BEBAUUNGSPLAN und GRÜNORDNUNGSPLAN

" Mitterfeld "

GEMEINDE: Neuhaus a. Inn
 LANDKREIS: Passau
 REGIERUNGSBEZIRK: NIEDERBAYERN

Deckblattänderung Nr. 40

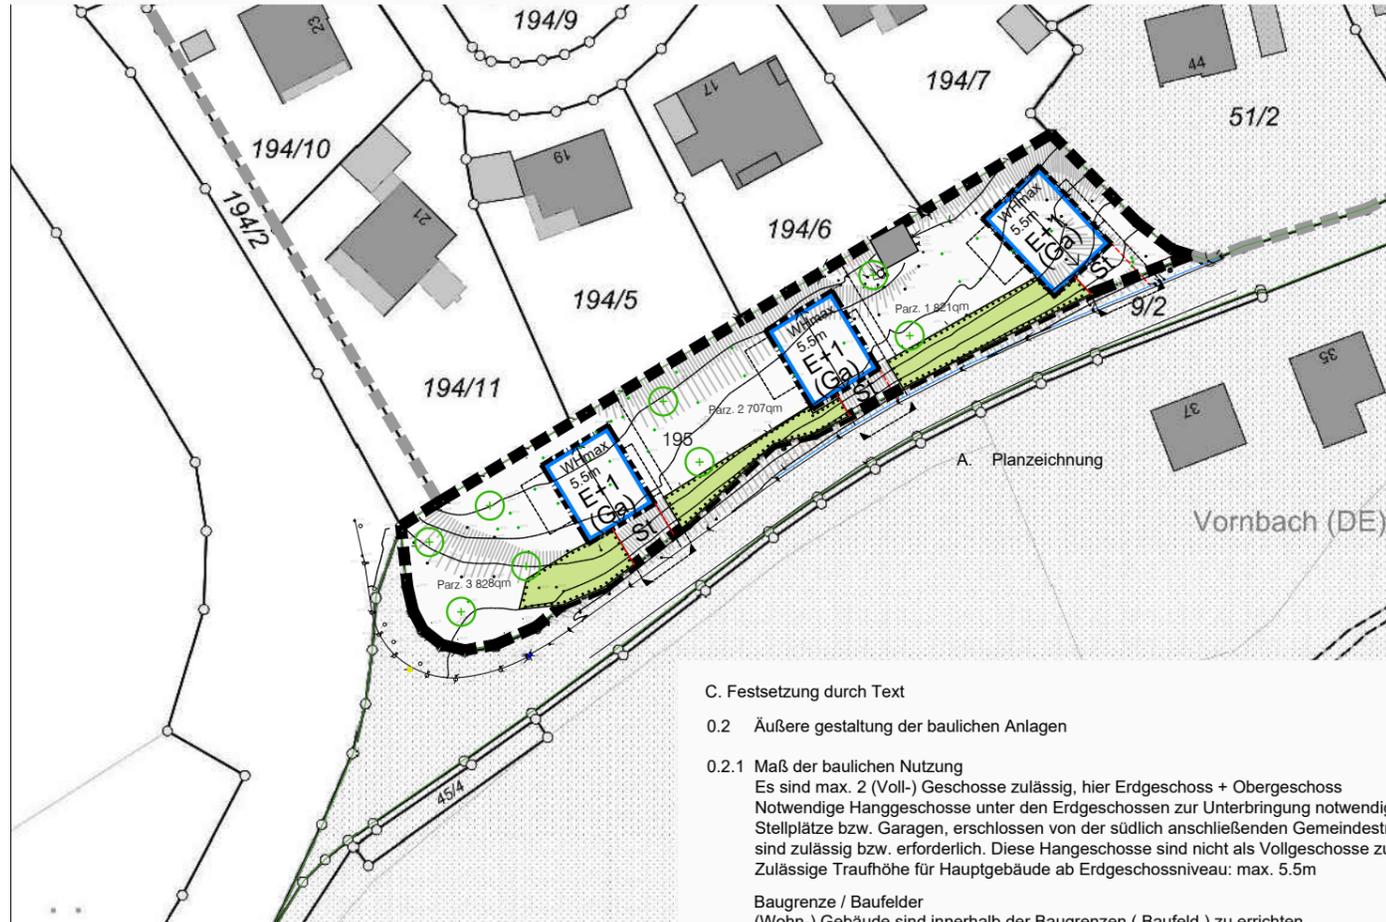
Im südwestlichen Teilbereich des Baugebietes Mitterfeld im Ortseinfahrtsbereich von Vornbach sollen anstelle von zwei nun drei Bauparzellen ausgewiesen werden. Abgestellt auf nunmehr drei Bauparzellen werden Festsetzungen getroffen für die Erschließung / Zufahrten der einzelnen Parzellen, für die Baukörperpositionierung und Baukörpergestaltung und für die grünordnerische Freiflächengestaltung in diesem markanten Ortseingangsbereich. Um einen möglichst großen (grünen) Freibereich zu generieren werden die einzelnen Baufelder in den jeweils östlichen Parzellenbereichen festgesetzt. Die Baukörperausformung wird durch Festlegung der Hauptfirstrichtung in Nord-Süd-Richtung strukturiert. Erdgeschossige Anbauten sollen über das Baufeld hinaus an den Traufseiten bis zu 3m zulässig sein. Die Erschließung bzw. Garagenzufahrt zu den einzelnen Parzellen ist ebenfalls jeweils im östlichen Parzellenbereich festgesetzt, um die vorhandene Geländeböschung samt Bewuchs straßenseitig weitgehend zu erhalten. Die Ausbildung entsprechender Garagen ist geländebedingt nur in den Untergeschossen der jeweiligen Wohngebäude möglich. Nur dort sind Garagen möglich und zulässig; Nebengebäude für Stellplätze sind deshalb nicht zulässig. Diesen Garagen vorgelagert sind in den Zufahrtsbereichen weitere Stellplätze möglich - innerhalb der jeweiligen Bauparzellen mit entsprechendem Abstand zum Straßenrand. Im Sinne einer möglichst grünen Ortsrandausbildung in diesem markanten Zufahrtsbereich nach Vornbach sind Festsetzungen zum Umgang mit dem vorhandenen Böschungsbewuchs und zur Bepflanzung der Freiflächen mit Obstbäumen in lokalen Sorten getroffen. Aufgrund der Nähe zur Staatsstraße mit entspr. Fahrverkehr sind Festsetzungen zur Einhaltung vorh. Schallimmissionen für Wohn- und Aufenthaltsräume eingestellt. Die zulässige Flächenversiegelung wird durch die Deckblattänderung nicht erhöht, so dass keine zusätzlichen Ausgleichsflächen nötig sind. Die sonstigen Festsetzungen des Bebauungsplanes "Mitterfeld" bleiben unberührt und weiterhin rechtskräftig.
